Bebauungsplan "Photovoltaik-Freiflächenanlage – OT Wainsdorf" der Gemeinde Röderland

Nachfolgend werden die Änderungen gegenüber der Fassung dargestellt. Es handelt sich dabei lediglich um Hinweise ohne Normcharakter – die geplanten verbindlichen Festsetzungen sind der Planurkunde des aktuellen Entwurfs zu entnehmen.

Teil A: Planzeichnung

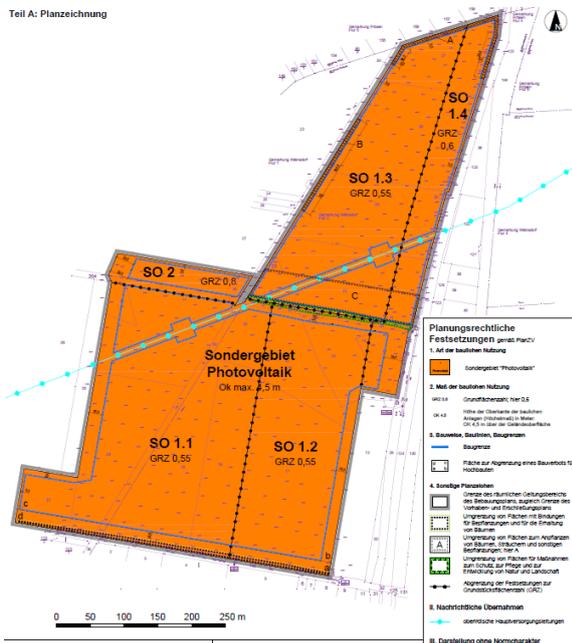
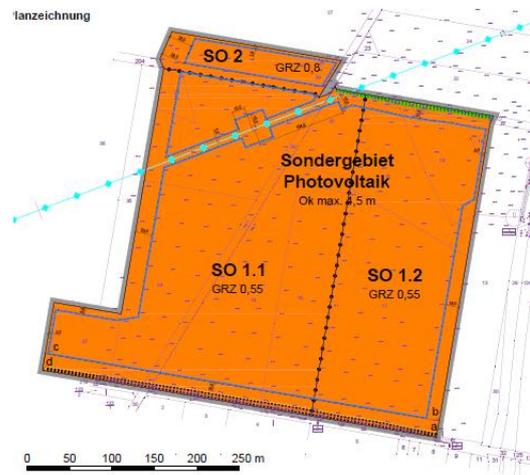
Änderung des Geltungsbereichs

Der Geltungsbereich wurde aufgrund der Betroffenheit einiger Teilflächen von Fachplanungen der deutschen Bahn geteilt (s. Begründung). Für den nördlichen Teil wird das Planverfahren zu einem späteren Zeitpunkt fortgeführt.

Anpassung der Baugrenze

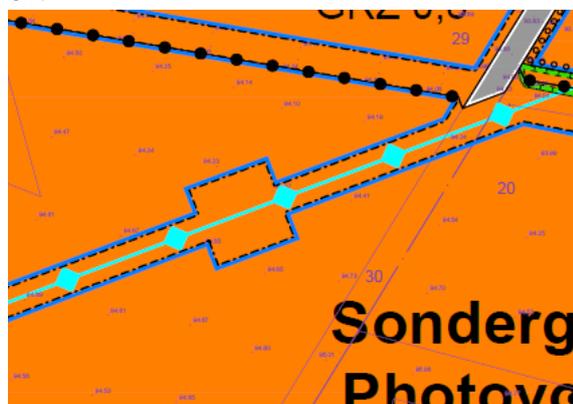
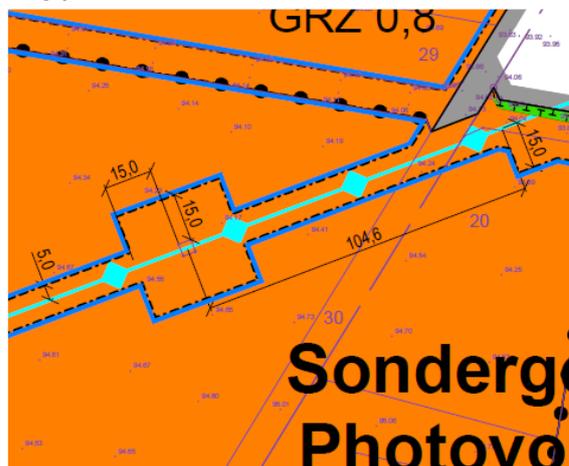
Die Baugrenze wurde aufgrund weiterer Abstimmungen mit der MITNETZ GmbH angepasst, um erforderliche Abstände zur vorhandenen Freileitung zu berücksichtigen.

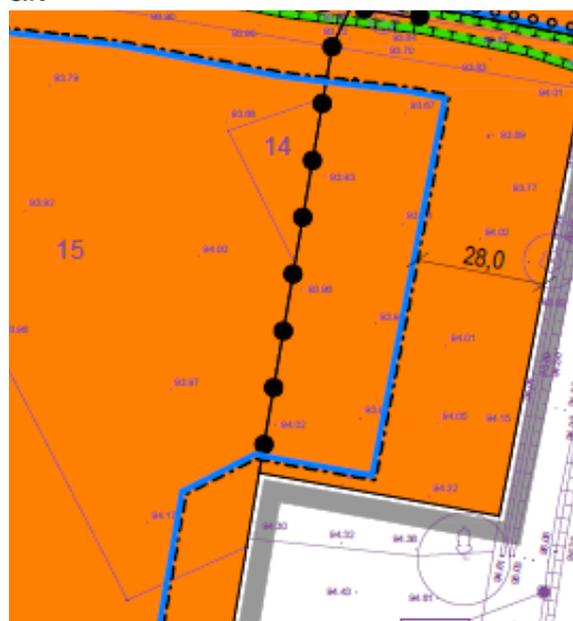
Eine weitere Anpassung war am östlichen Rand des Geltungsbereichs nötig, da eine Fläche für CEF-Maßnahmen der Fachplanung genutzt werden soll und damit dauerhaft der Photovoltaiknutzung nicht zur Verfügung stehen wird. Somit ist hier die Baugrenze anzupassen, um den erforderlichen Mindestabstand nach BbgBO einzuhalten.
